TESTO DELLE OSSERVAZIONI

OSSERVAZIONE N. 1 : AREA dell'IMPIANTO EOLICO NON IDONEA ai sensi dell'art. 20 com. 8 lettera c quater del Decreto Legislativo n. 199/2021 e ss.mm.ii.

ALLEGATO alle OSSERVAZIONI all' IMPIANTO EOLICO denominato REMPILLO nel COMUNE di PITIGLIANO (GR). Composto da n. 5 immagini e n. 5 pagine

Immagine n. 4 Situazione di saturazione da impianti FER nella provincia di Viterbo. Non sono riportati gli impianti fotovoltaici e agrivoltaici che hanno inciso per buona parte nel cumulo di impianti FER per superare già nel 2023 gli obiettivi del PNIEC assegnati alla Regione Lazio per il 20230.

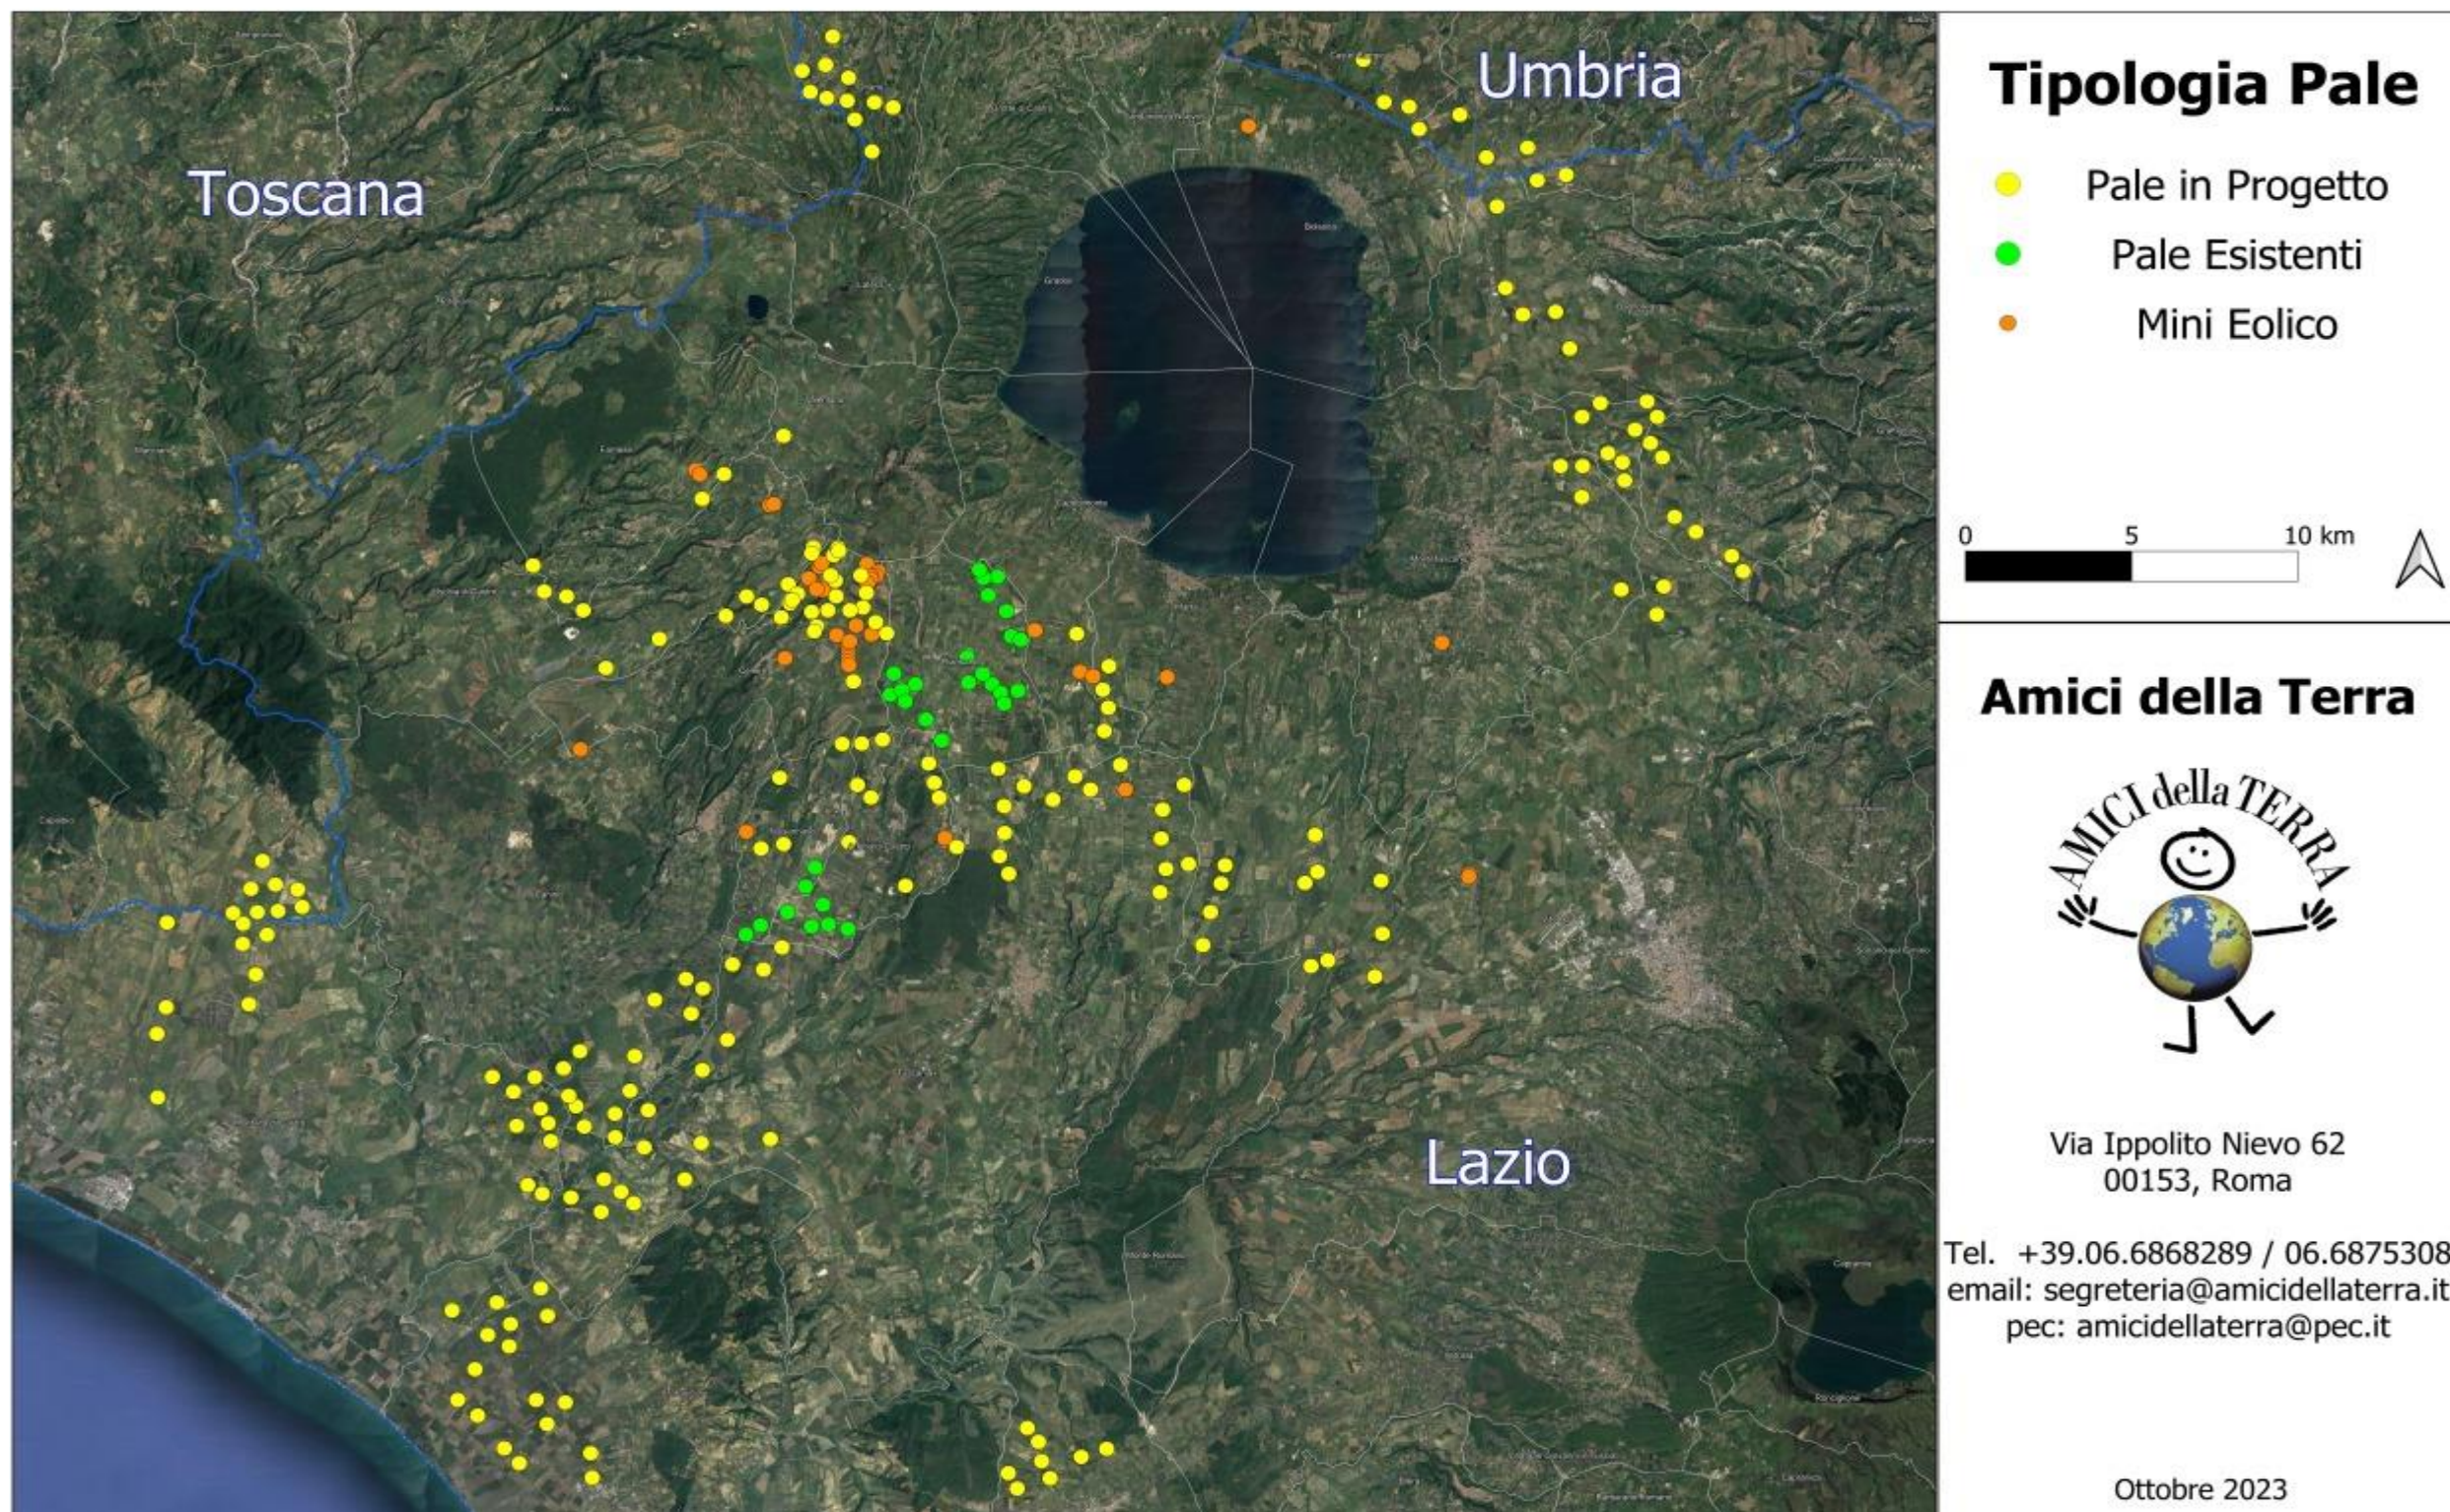
rappresenta una elevata criticità per la sostenibilità ambientale di ulteriori eventuali iniziative. L'impianto eolico "Rempillo" pur essendo "esterno al confine provinciale e regionale ma nelle sue immediate vicinanze (a soli 100 metri i primi due aerogeneratori) oltre ad impattare sul territorio e sulle economie di tre Comuni del Lazio (Farnese, Valentano e Latera) si trova nelle fasce di rispetto dei Beni di notevole interesse pubblico come si è evidenziate nelle Osservazioni nn. 1 e 2 e crea anche degli impatti negativi anche sui beni naturalistici come verrà dettagliato nell'Osservazione n. 4. Inoltre andrebbe a sommarsi al già enorme cumulo di impianti eolici e fotovoltaici e geotermici che già creano una elevata criticità ambientale nella provincia di Viterbo e interferiscono anche con il territorio toscano come si può vedere dalle immagini nn. 4 e 5 dell'Allegato n. 1.
